COMITATO TECNICO SCIENTIFICO

Norme tecniche per le costruzioni – DM 14/1/2008

1/2015- Quesiti esaminati

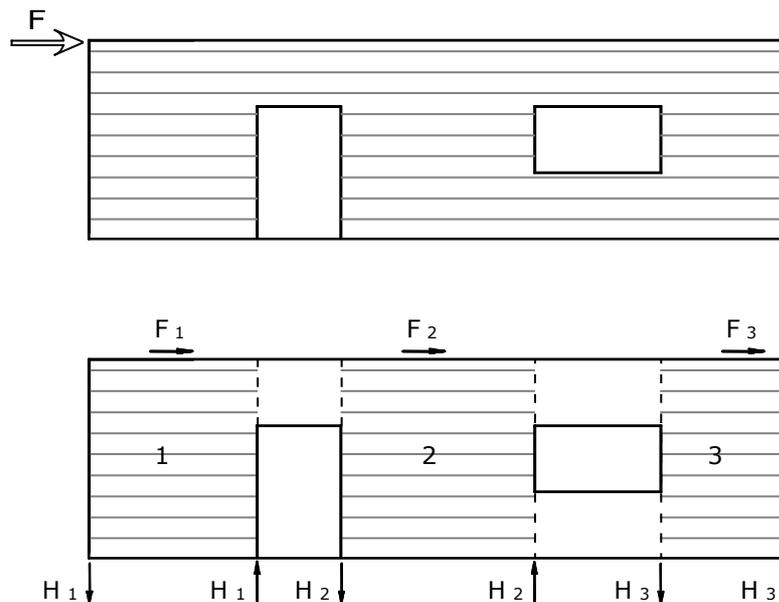
procedere ad una modellazione numerica, facendo conto in via approssimata che per bassi livelli di carico orizzontale l'attrito impedisca lo scorrimento degli elementi orizzontali di parete, si dovrà tenere in considerazione che le pareti sono costituite da un materiale ortotropo con moduli elastici diversi nelle due direzioni (E_{90} in direzione verticale ed E_0 in direzione orizzontale).

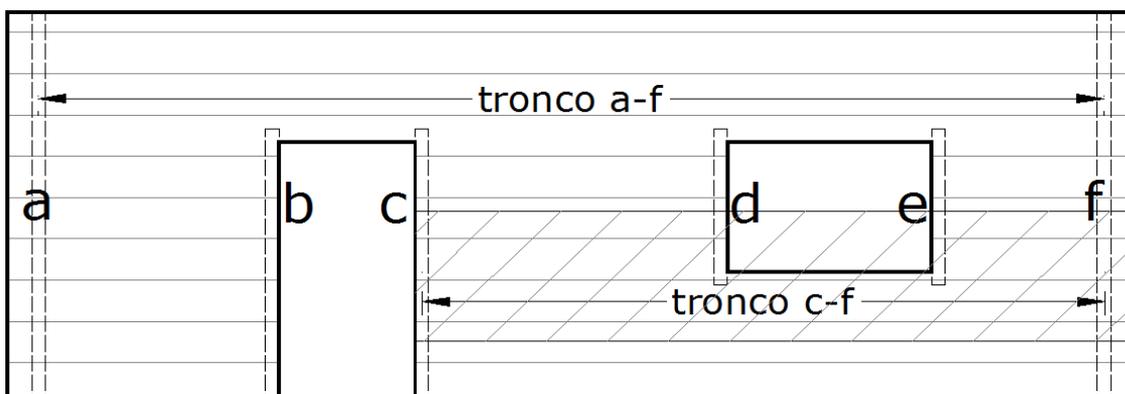
Facendo riferimento a quanto contenuto nell'eurocodice 5 per i sistemi platform-frame, lo schema tipo di calcolo sarà il seguente:

dove, per ogni parete elementare di cui è composta la macroparete, si individua una forza orizzontale di competenza (da sisma o da vento) che deve trovare equilibrio grazie ad elementi appositamente dimensionati per evitare rotture per pressoflessione (sollevamento) e taglio.

La ripartizione della forza di taglio all'interno della macroparete in generale deve essere fatta assumendo che ciascuna parete abbia rigidezza proporzionale alla propria lunghezza in pianta, in considerazione del fatto che per bassi livelli di carico orizzontale l'attrito impedisca

lo scorrimento dei tronchi e che generalmente le unioni resistenti a taglio utilizzate in questa tipologia costruttiva hanno un comportamento fragile.

Solo in presenza di unioni resistenti a taglio sufficientemente duttili si potrà fare riferimento alla resistenza a taglio della macroparete come somma delle resistenze a taglio delle pareti elementari di cui è composta.

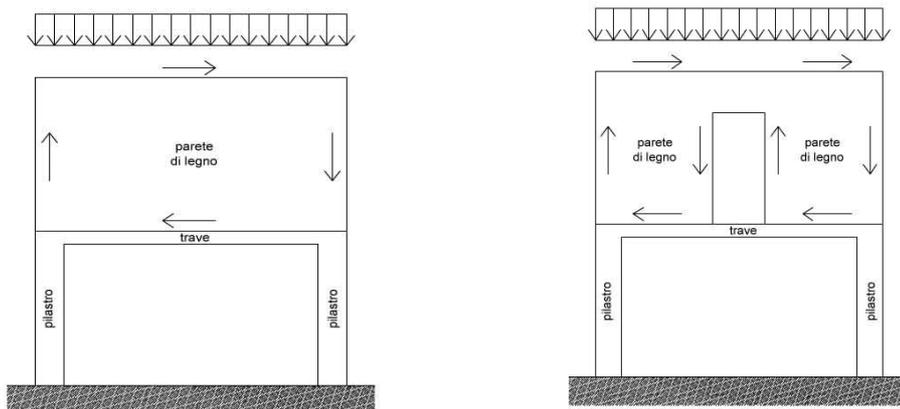
Con riferimento al parere CTS n.1/2013 la realizzazione di un piano in legno a pareti al di

sopra di un piano a pareti in c.a. è ammissibile secondo le condizioni citate (sostanziale monoliticità del piano inferiore).

Ferma restando la responsabilità del progettista, si ritiene che, in analogia a quanto previsto dalla norma per le costruzioni in c.a., sia opportuno non realizzare strutture a pareti in legno al di sopra di strutture a telaio. Costituisce certamente una eccezione il caso in cui le pareti in legno siano riconducibili ad un comportamento di tipo trave, cioè siano in grado di ricondurre tutte le azioni verticali direttamente sugli elementi verticali della struttura a telaio sottostante,

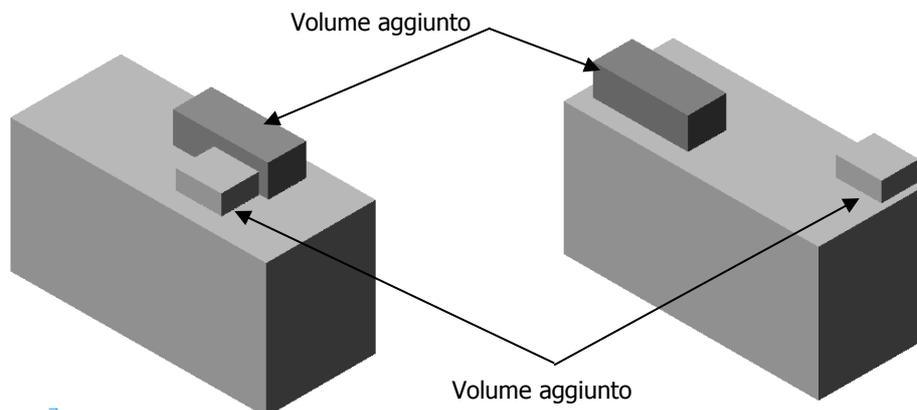
Relativamente a tale documento è approvata la modifica al punto 4.

- 1) addizioni volumetriche, in copertura, di un volume complessivo inferiore al 10% del *volume esistente* alla medesima quota, con superficie in pianta inferiore al 10% della *superficie coperta* già *esistente* alla medesima quota, peso complessivo inferiore al 5% della massa presente valutato secondo la combinazione di carico "sismica (formula 2.5.5 NTC) alla medesima quota ed altezza inferiore a 3 m comunque non superiore a quella della porzione esistente alla medesima quota. Sono indispensabili tutte le verifiche locali necessarie sia per la struttura esistente che per la nuova. Per "*volume esistente*" e "*superficie coperta esistente*" si intendono quelli già presente e con la medesima destinazione d'uso di quello da aggiungere. Nel caso di coperture piane ci si può riferire al seguente schema grafico:
